## 改善箇所説明図

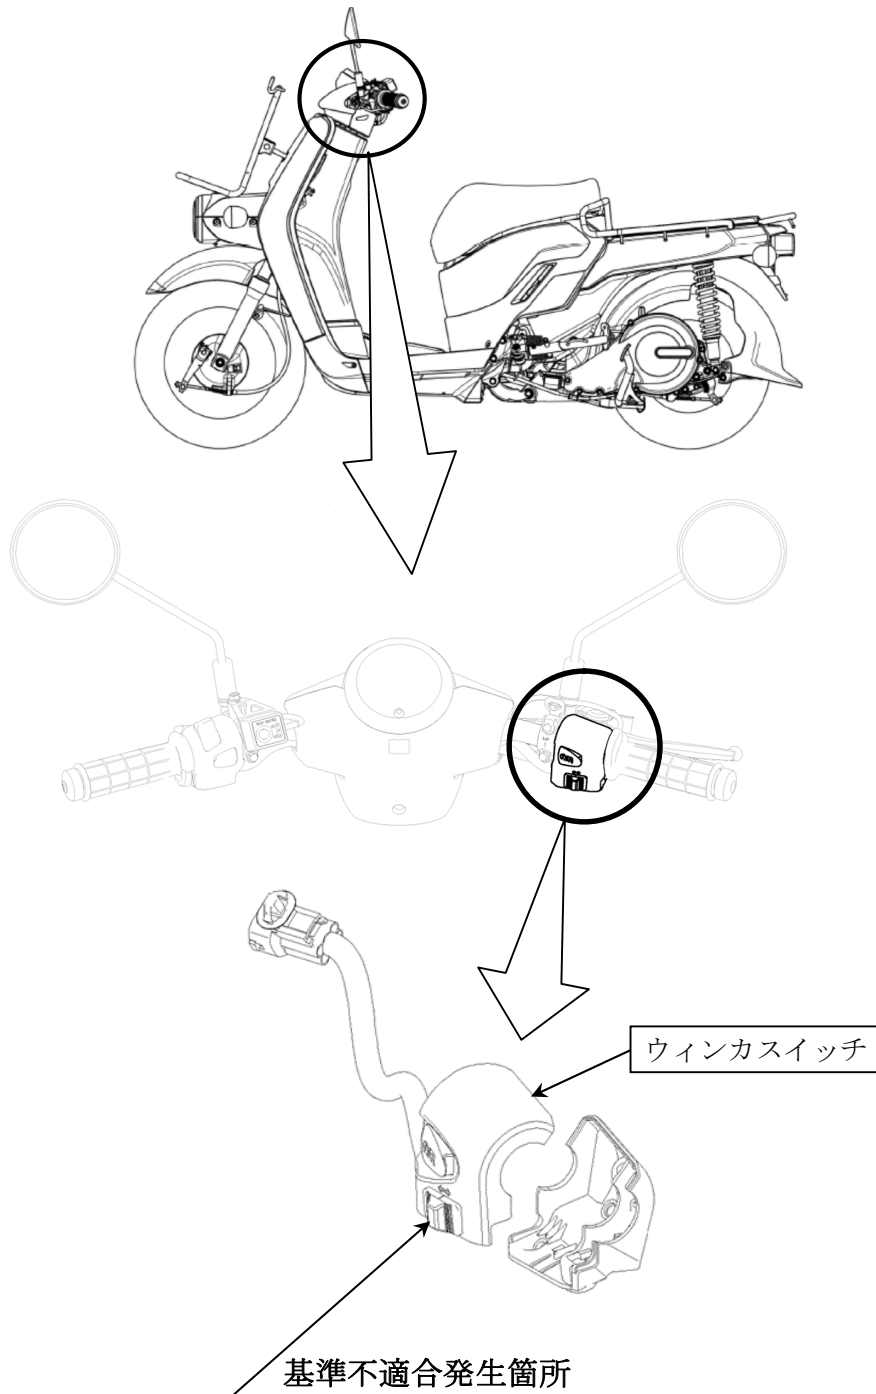
方向指示器において、ウィンカスイッチ構成部品の材料管理が不適切なため、正規と異なる材料で製造されたものがある。そのため、スイッチ内部に浸入した雨水等により構成部品が腐食し、最悪の場合、腐食が進行して部品が破損すると、方向指示器が作動しなくなるおそれがある。

全車両、ウィンカスイッチを良品に交換する。

注：  は交換部品を示す。

識別：車台番号打刻部付近に白色の識別ラベルを貼付する。
